Krycí list ZBV

Název a evidenční číslo Stavby: II/330 Poříčany - D11	Číslo SO/PS / / číslo Změny SO/PS: 104/1	Číslo ZBV: 4
Název stavebního objektu/provozního souboru (SO/PS): SO 104 - Komunikace km 0,560 30 - 0,840 00

Změnový list

Popis a zdůvodnění Změny: **Odvodnění vjezdu, obruby, VDZ, SDZ**

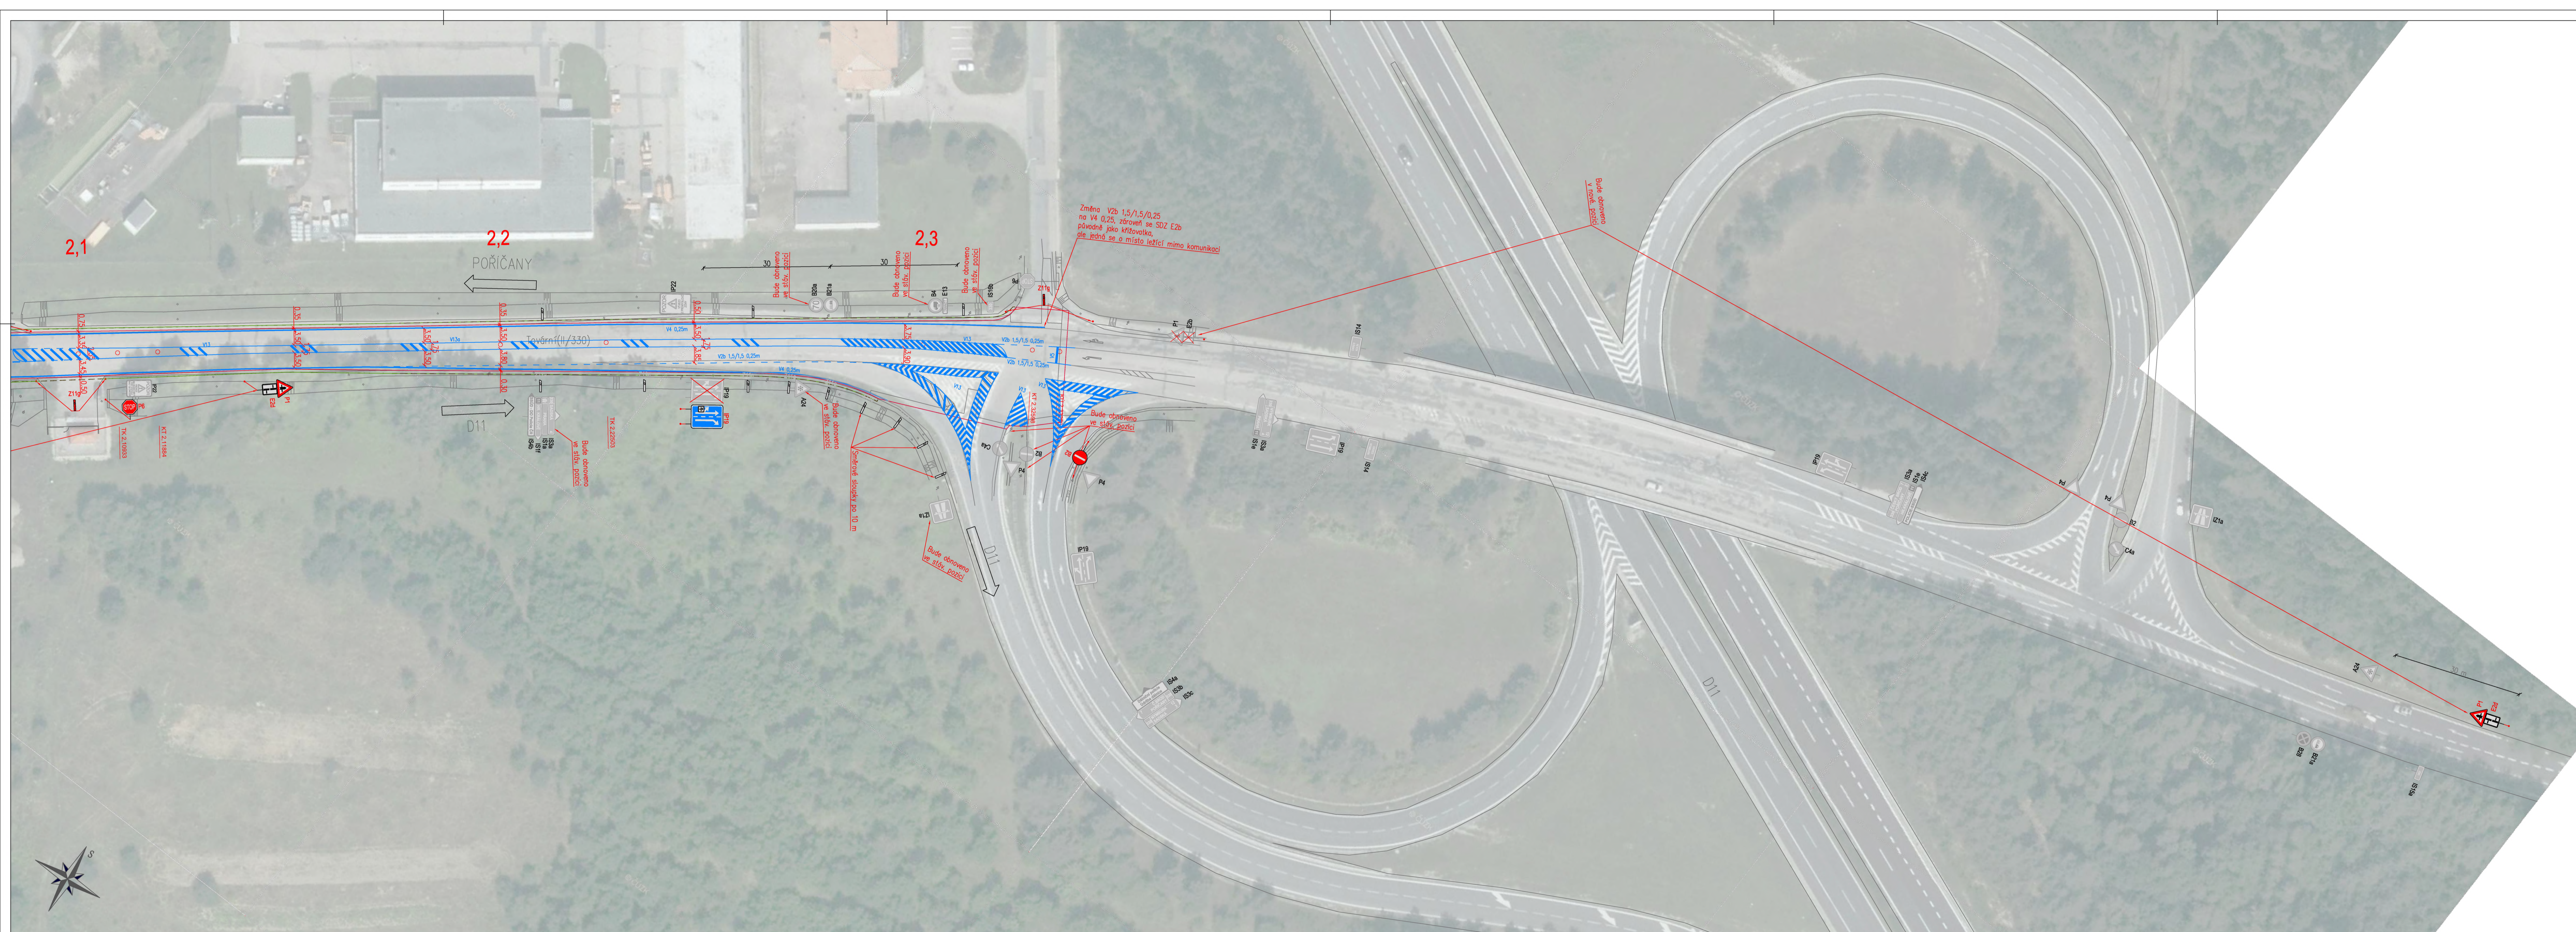
VDZ - na základě projednání s AD a Policií ČR bylo provedeno VDZ v šířce 250 mm místo 125 mm uvedených v PD, což mělo za následek navýšení celkové plochy provedeného VDZ. Vyjádření PČR je součástí ZBV (příloha č. 12) a situace nového DZ (příloha č. 13). Tato změna je vyjádřena položkami č. 36 a 37.

Na základě projednání s AD a Policií ČR byla upravena situace svislého dopravního značení, viz vyjádření PČR a situace, příloha č. 12 a č. 13. Tato změna je vyjádřena položkami č. 34 a 35.

Na základě nového projednání s PČR a AD byla upravena situace dopravního značení.

Šířka VDZ byla rozšířena na 250 mm z původních 125 mm uvedených v PD. Tato změna vznikla na základě nového požadavku po projednání s Policií ČR.
